COMUNE DI VALENTANO

Modulo per la presentazione delle osservazioni per i piani/programmi/progetti sottoposti a procedimenti di valutazione ambientale di competenza statale

ID: Codice procedura (ID_VIP/ID_MATTM): 13034

Progetto di impianto eolico industriale presentato dalla Società Fred Olsen Renewables Italy S.r.l. con sede legale in Roma (RM) Viale Castro Pretorio N.122 denominato "**Energia Sorano**" compreso nella tipologia elencata nell'Allegato II alla Parte Seconda del D.Lgs.152/2006, al punto 2 denominata "impianti eolici per la produzione di energia elettrica sulla terraferma con potenza complessiva superiore a 30 MW" e tra quelli ricompresi nel Piano Nazionale Integrato Energia e Clima (PNIEC), nella tipologia elencata nell'Allegato I-bis alla Parte Seconda del D.Lgs.152/2006, al punto 1.2"

ALLEGATO 3

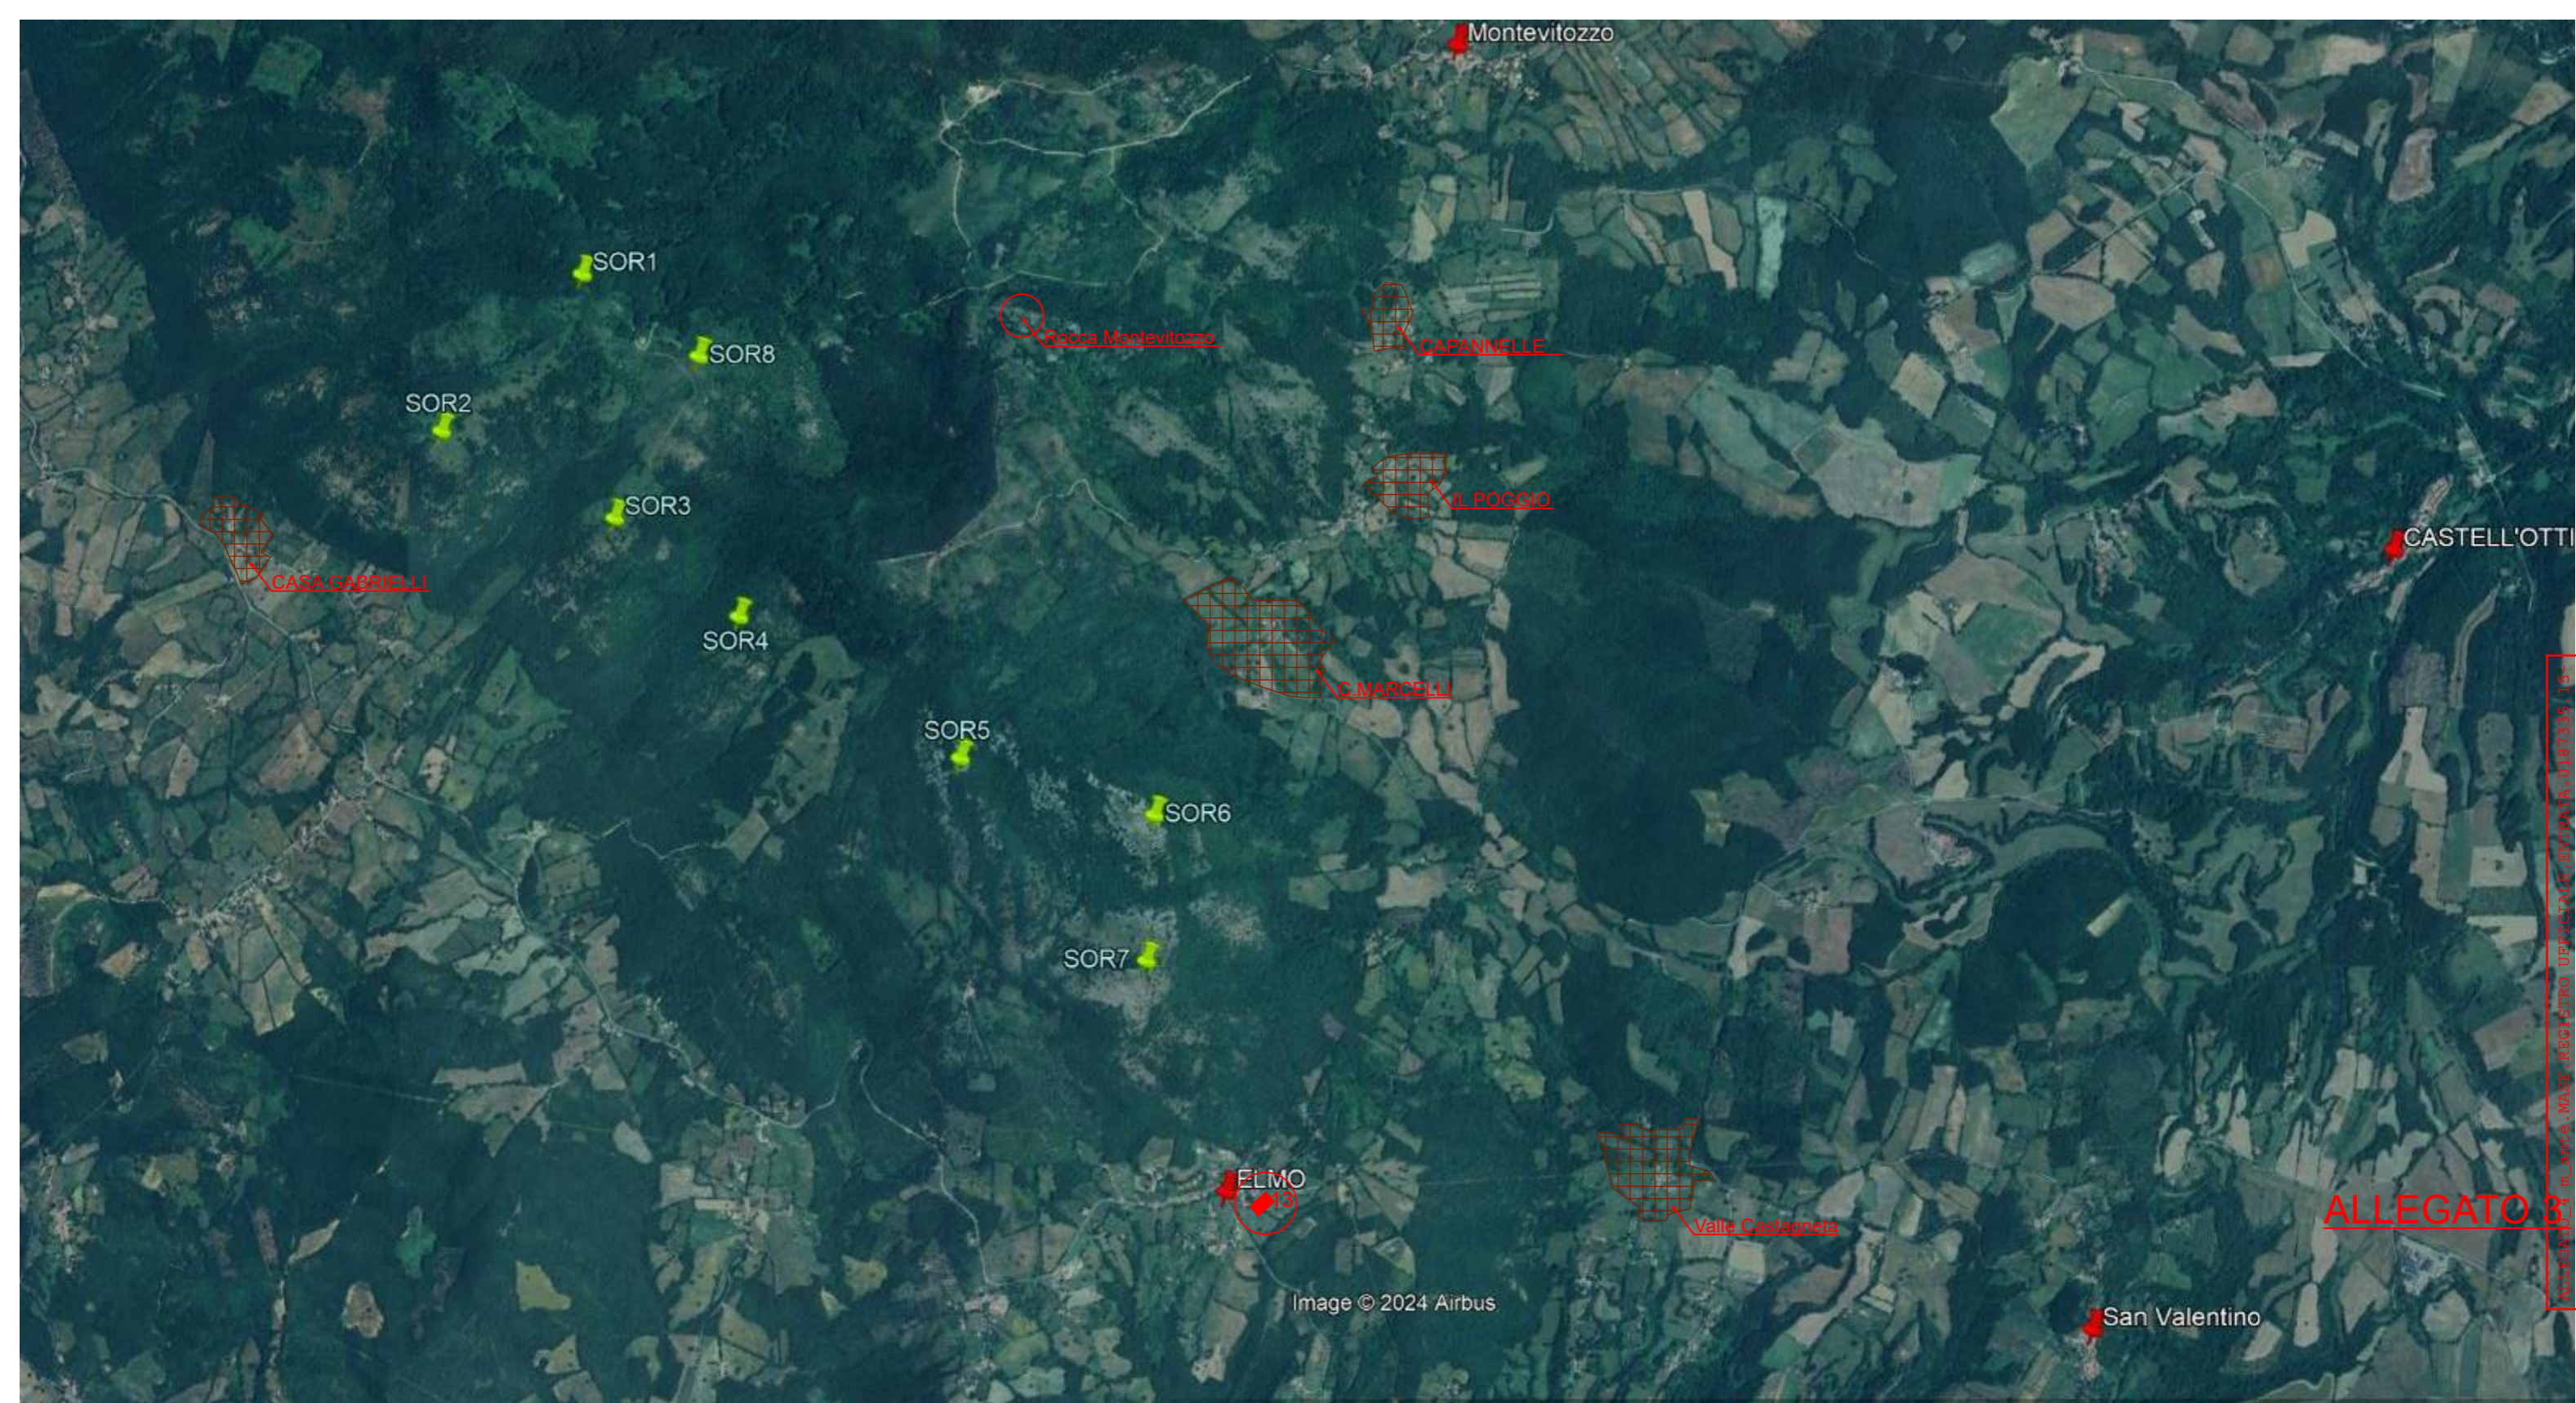
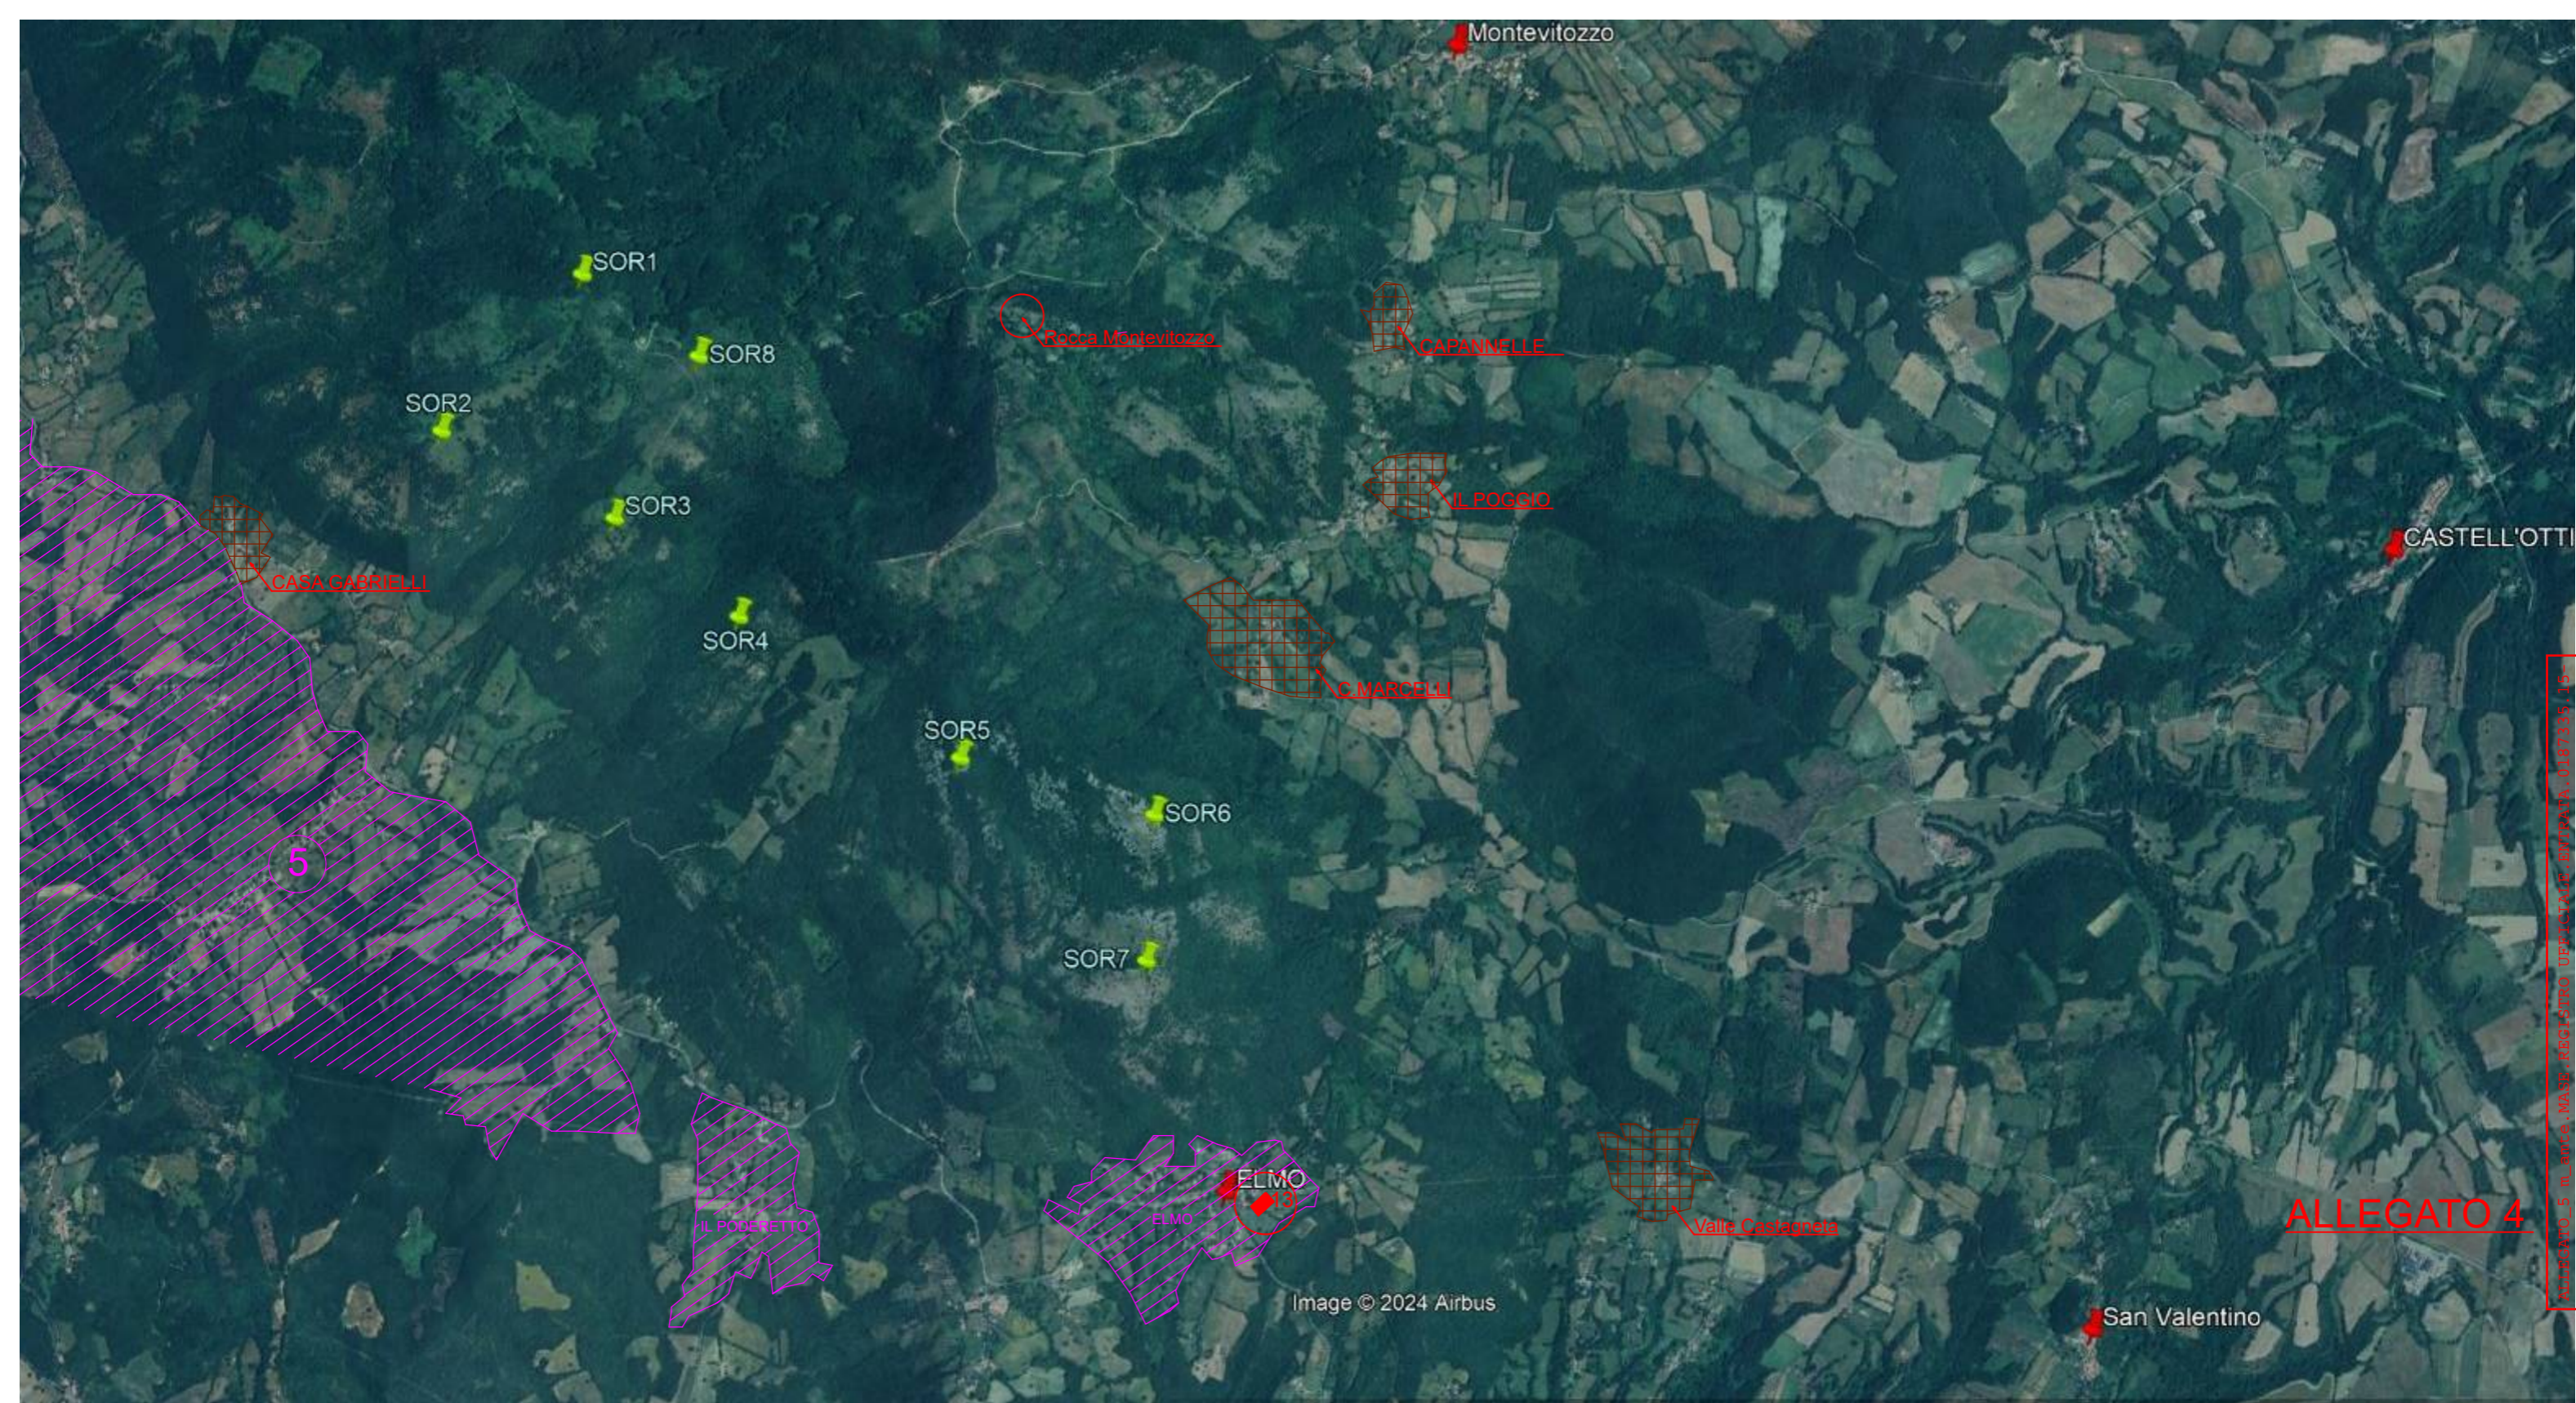
numerosi impatti per un'analisi più dettagliata delle distanze da Beni culturali e paesaggistici si rimanda agli Allegati nn. 3 e 4 alle presenti Osservazioni.
